# 福島県 福島市 福島第一小学校校区 (通学路交通安全プログラム点検 要対策箇所)

# 福島県 福島市 福島第二小学校校区 (通学路交通安全プログラム点検 要対策箇所)

# 福島県 福島市 福島第三小学校校区① (通学路交通安全プログラム点検 要対策箇所)

# 福島県 福島市 渡利小学校校区 (通学路交通安全プログラム点検 要対策箇所)

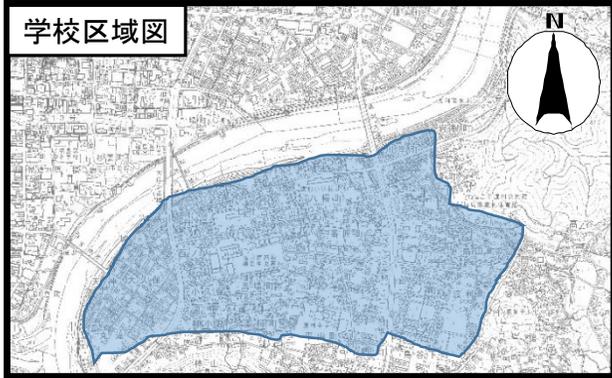
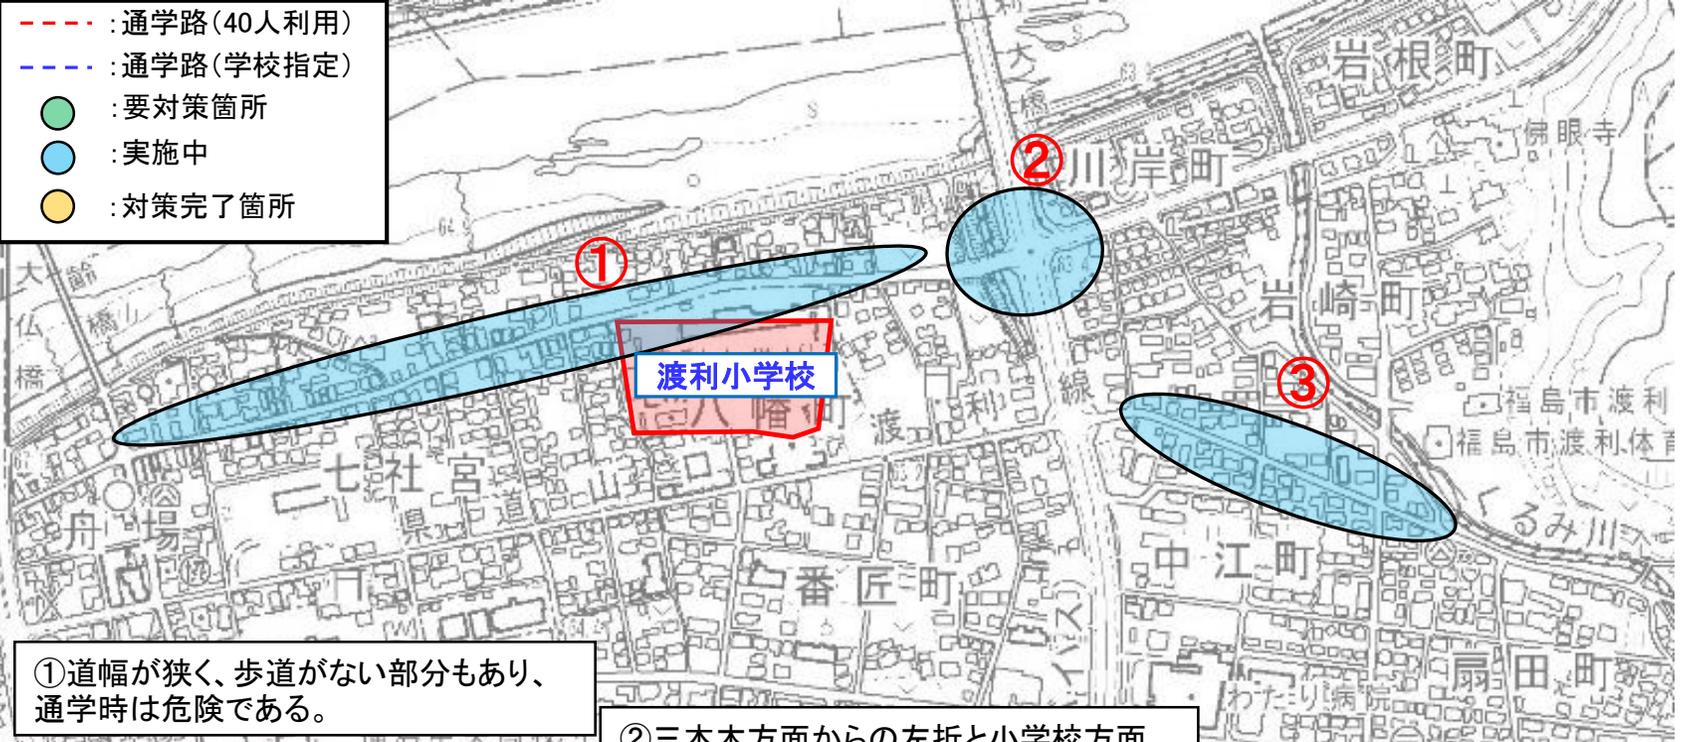
④道幅が狭く、歩道ないため、通学時は危険である。

①道幅が狭く、歩道がない部分もあり、通学時は危険である。

②三本木方面からの左折と小学校方面からの右折が混み、横断中の児童が巻き込まれる危険あり。

③歩道がなく、電柱もあるため、歩行者と車の接触の危険がある。

〈対策〉  
・道路拡張の計画あり【福島市道路建設課】

〈対策〉  
・区画線の修繕【福島県北建設事務所】

〈対策〉  
・通学の指導【小学校】

〈対策〉  
・通学の指導【小学校】

福島県 福島市 南向台小学校校区 (通学路交通安全プログラム点検 要対策箇所)

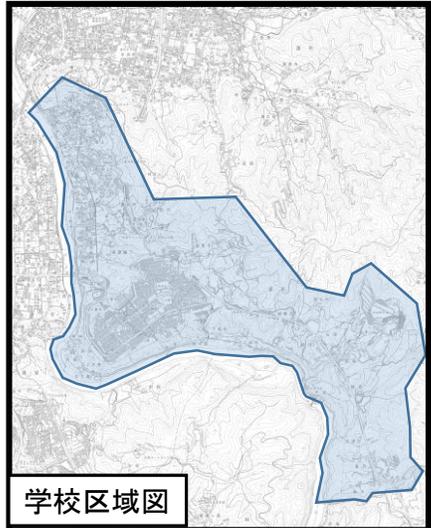
①交通量が多い。歩行者安全対策として防護柵が必要である。

〈対策〉  
児童待機場所へ防護柵の設置  
【福島市道路保全課】
